BOLLETTINO / *BULLETIN*

GRUPPO *GROUP*	Nr. *NO.*	DATA *DATE*
5	20	07/03

MODELLI - *MODELS:* **Rasaerba -** *Lawnmowers* **- serie/***series* **MR**

OGGETTO - *SUBJECT:* **Nuovi assali e ruote -** *New axle and wheels*

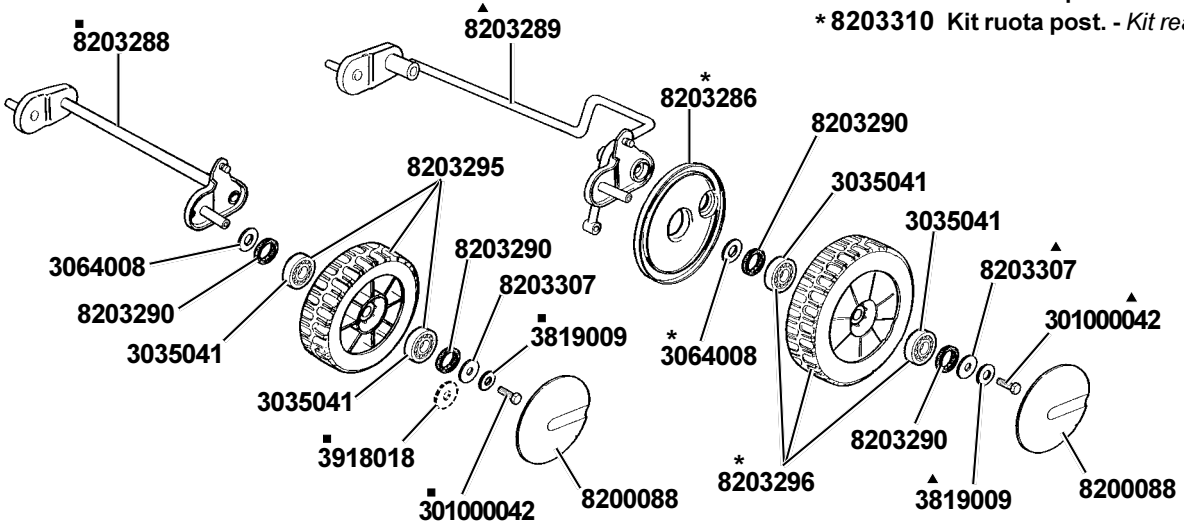
DESCRIZIONE - *DESCRIPTIONS:* **Miglioramento prodotto: introduzione di ruote con doppio cuscinetto anteriori e posteriori. Modificati assali anteriore posteriore sul perno fissaggio ruota -** *Product improvement:* * *Introduction of wheels with a double bearing front and rear. The axles have been modified for the new wheels.*

PREMODIFICA - *OLD ASSY*

POSTMODIFICA - *NEW ASSY*

▪ **8203308** Kit assale ant. - *Kit front-axle*
▲ **8203309** Kit assale post. - *Kit rear-axle*
* **8203310** Kit ruota post. - *Kit rear-wheel*

INTERCAMBIABILITÀ - *INTERCHANGEABILITY:* **É possibile l'intercambibilità tra i particolari cod.8200506 e cod.8203295 ; cod.8203121 e Kit cod.8203308 ; cod.8203017 e Kit cod.8203310 ;cod.8200505 e Kit cod.8203296 -** *It's possible the replacement for the parts p/n 8200506 and p/n 8203295 ; p/n 8203121 and Kit p/n 8203308 ; p/n 8203017 and Kit p/n 8203310 ;p/n 8200505 and Kit p/n 8203296*

DISPONIBILITÀ RICAMBI - *PARTS AVAILABILITY:* **I particolari cod.8200506, 8303121, 8200505, 8203017 verrano forniti sino ad esaurimento, mentre tutti gli altri particolari premodifica continueranno ad essere disponibili. -** *The parts p/n 8200506, 8303121, 8200505, 8203017 will be supplied until end of the stock, whereas the other premodified parts will continue to be supplied.*

DECORRENZA - *CUT-IN DATE:* **22/04/03, matr. 6023170694 -** *22/04/03, serial nr. 6023170694*
